AVTOVAZ

Устранение несоответствия по перетиранию шланга радиатора охлаждения о жгут проводов двигателя а/м LADA XRAY.

Крепление отводов хомутом.

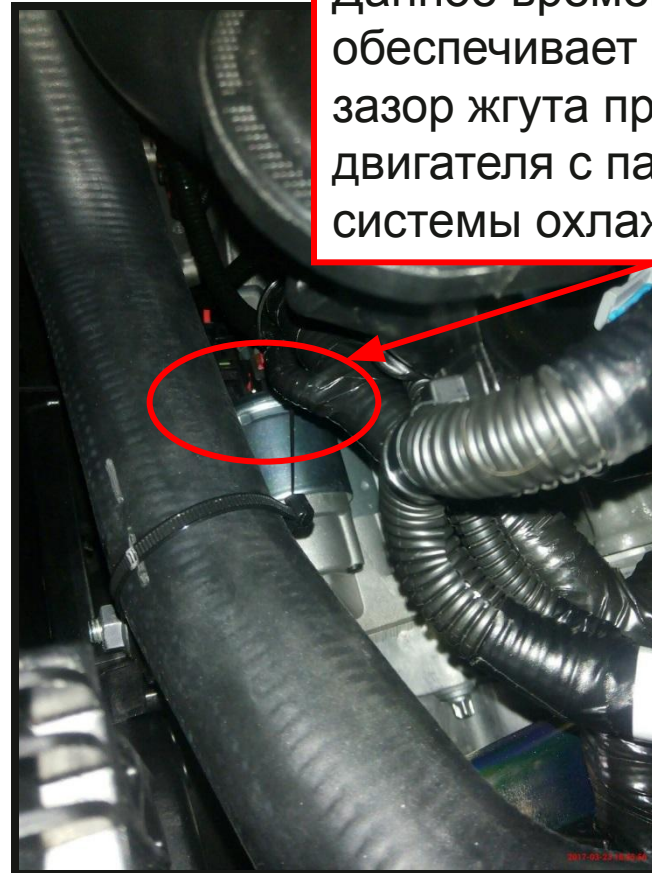
Данное временное решение обеспечивает зазор жгута проводов двигателя с патрубком системы охлаждения.

Притянуть отвод жгута проводов двигателя на генератор к стволу отвода на стартер хомутом 7703085044 как показано на фото с разворотом остаточной длины к двигателю.

1. Для устранения несоответствия, при закручивании клеммы на стартер, придерживать рукой жгут проводов для исключения прокручивания клеммы. Таким образом жгут будет дистанцироваться от патрубка радиатора.
2. Притянуть отвод жгута проводов двигателя на генератор к стволу отвода на стартер хомутом 7703085044 как показано на фото с разворотом остаточной длины к двигателю.
3. Излишки хомута отрезать ножницами.
